Váš dopis zn.
Ze dne
Naše zn. 16286/2023-SŽ-SSZ-OVZ

„Modernizace a dostavba ŽST Praha Masarykovo nádraží“

Vysvětlení, změny a doplnění zadávací dokumentace - Dodatek č. 8

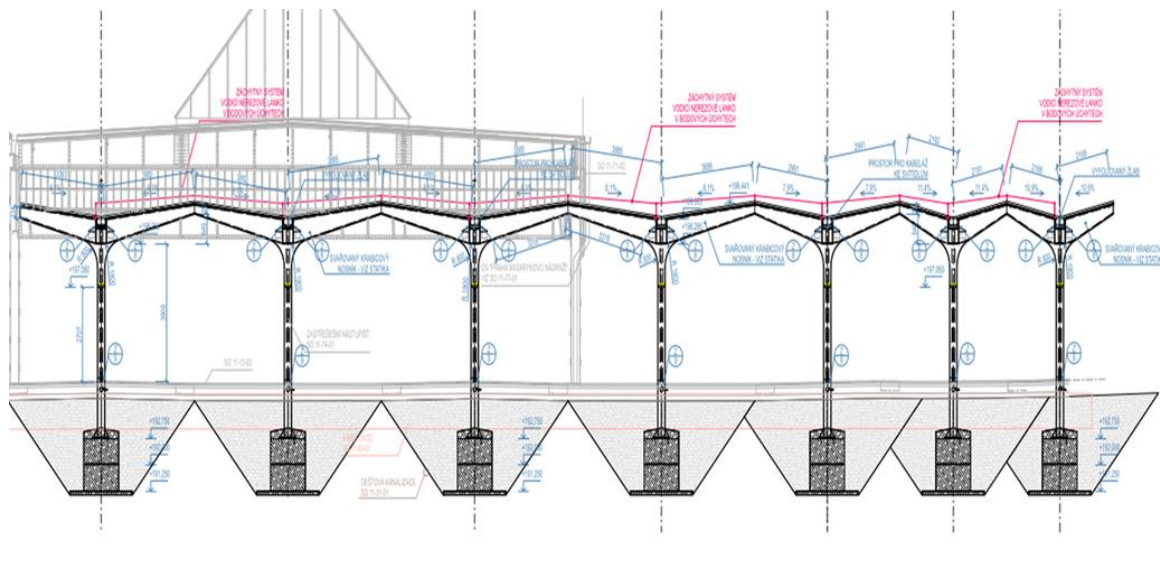
V poskytnuté zadávací dokumentaci ke **SO 11-74-01 ŽST Praha Masarykovo nádraží, zastřešení nástupišť** chybí podrobný výkaz výměr, v předané dokumentaci došlo k záměně za jiný objekt, viz výkres níže:

Žádáme zadavatele o poskytnutí správného výkazu výměr.

Ve složce tohoto objektu došlo k záměně výkazu výměr z jiného objektu. Správný výkaz výměr přikládáme. V podkladu pro ocenění (souhrnném rozpočtu) je výkaz výměr tohoto objektu uveden korektně.

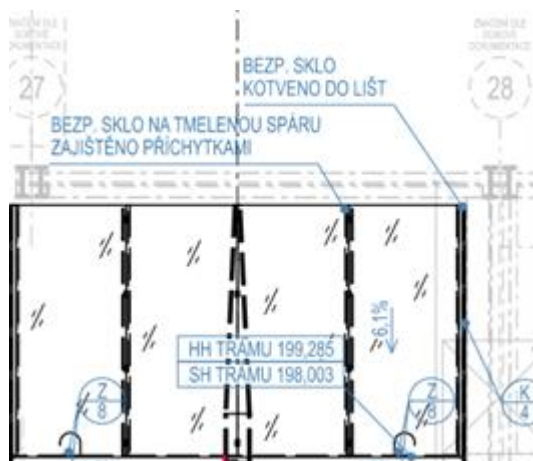
Z poskytnuté zadávací dokumentace ke **SO 11-74-01 ŽST Praha Masarykovo nádraží, zastřešení nástupišť** není vůbec jasné, jaké má být zasklení mezi osami 27 a 28, z geometrie plyne, že jednotlivá skla mají rozměr až 1,5x4m.

Žádáme zadavatele o upřesnění.

Delší rozměr tabule lze rozdělit (na poloviny případně třetiny) dle statického výpočtu, který provede zhotovitel na základě konkrétního dodávaného systému.
